RESOLUCIÓN N.º

POR MEDIO DE LA CUAL SE AUTORIZA UNA MODIFICACIÓN DE AUTORIZACIÓN DE OCUPACIÓN DE CAUCE Y SE TOMAN OTRAS DETERMINACIONES

El proyecto consiste en incluir las obras 6 y 7 dentro de las demás obras de ocupación de cauce autorizadas, para el proyecto Retiro Silvestre en las fuentes hídricas denominadas cuenca 3 y cuenca 4.

Imagen 4. Sección Canal entrega ALL

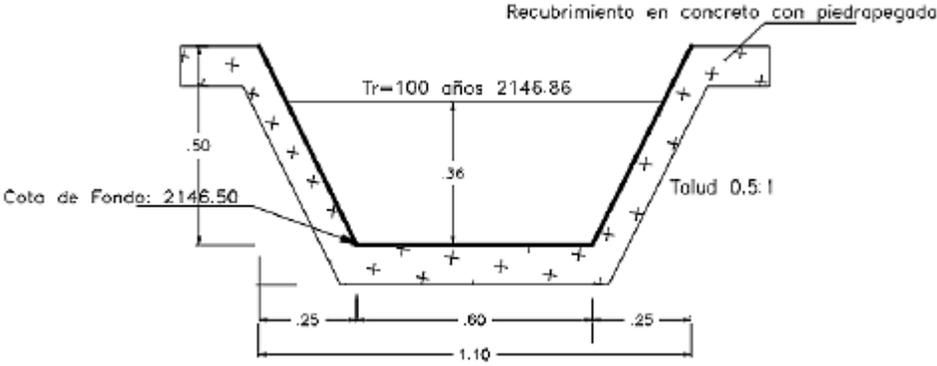
Obra N°:	6	Tipo de la Obra:	Estructura de Descarga			
Nombre de la Fuente:	Fuente 1			Duración de la Obra:	Permanente	
Coordenadas			Altura(m):	0.5		
LONGITUD (W) - X	LATITUD (N) Y		Z	Ancho(m):	0.5	
-75	29	49.80	6	4	7.50	2175.4
			Longitud(m):	25.5		
			Diámetro (m)	N.A		
			Pendiente longitudinal (%)	0.5		
			Profundidad de Socavación(m):	0.2		
			Capacidad(m ³ /seg):	0.75		
			Cota Lámina de agua de la fuente de Tr= 100 años (m)	2146.86		
			Cota de punto más baja de la obra (m)	2146.50		
Observaciones:	 <p>Recubrimiento en concreto con pedregada</p> <p>Tr=100 años 2146.86</p> <p>Cota de Fondo: 2146.50</p> <p>Talud 0.5:1</p> <p>0.25 0.60 0.25</p> <p>1.10</p>

4.3 Las obras hidráulicas a implementar, cumplen para transportar el caudal del período de retorno (T_r) de los 100 años, de acuerdo con el estudio presentado.

Número de la obra (Consecutivo)	Tipo de obra	Coordenadas						
		LONGITUD (W) - X			LATITUD (N) Y			Z
6	Estructura de Descarga	-75	29	49.80	6	4	7.50	2175.4
7	Estructura de Descarga	-75	29	52.8	6	4	8.0	2175.8

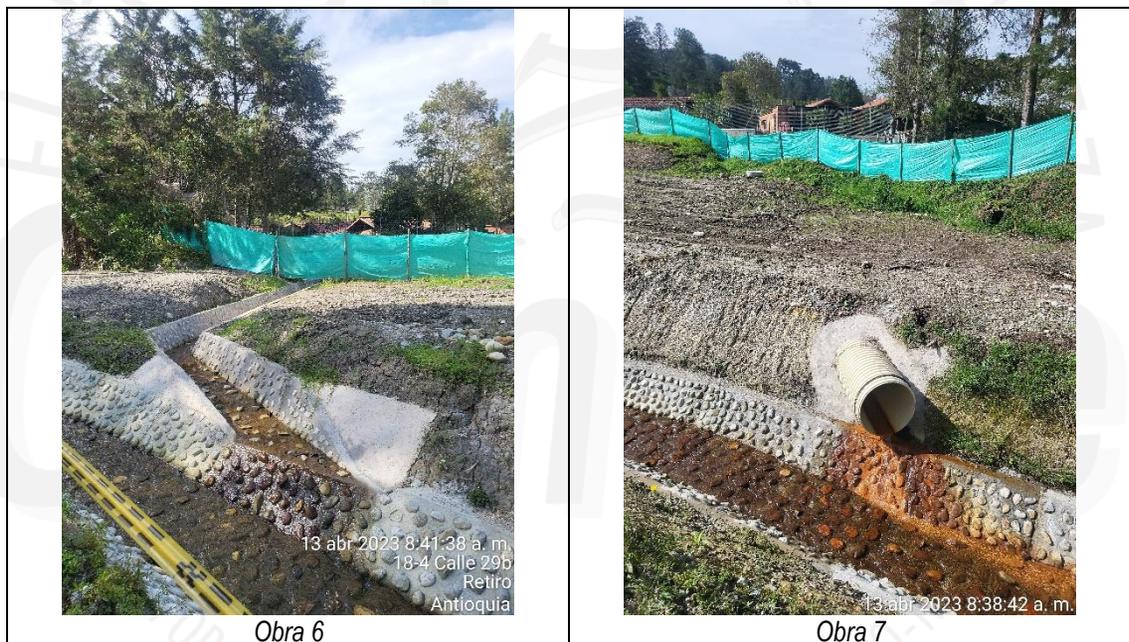
- En un análisis comparativo en condiciones sin intervención y en condiciones con las intervenciones solicitadas, se tiene que no se generan cambios con las obras implementadas, y se tuvo en cuenta los caudales de descarga, tal como se observa a continuación:

- Con las obras, según la modelación presentada, no se alteran los parámetros hidráulicos como velocidad, cota de la lámina de agua y número de froude.”
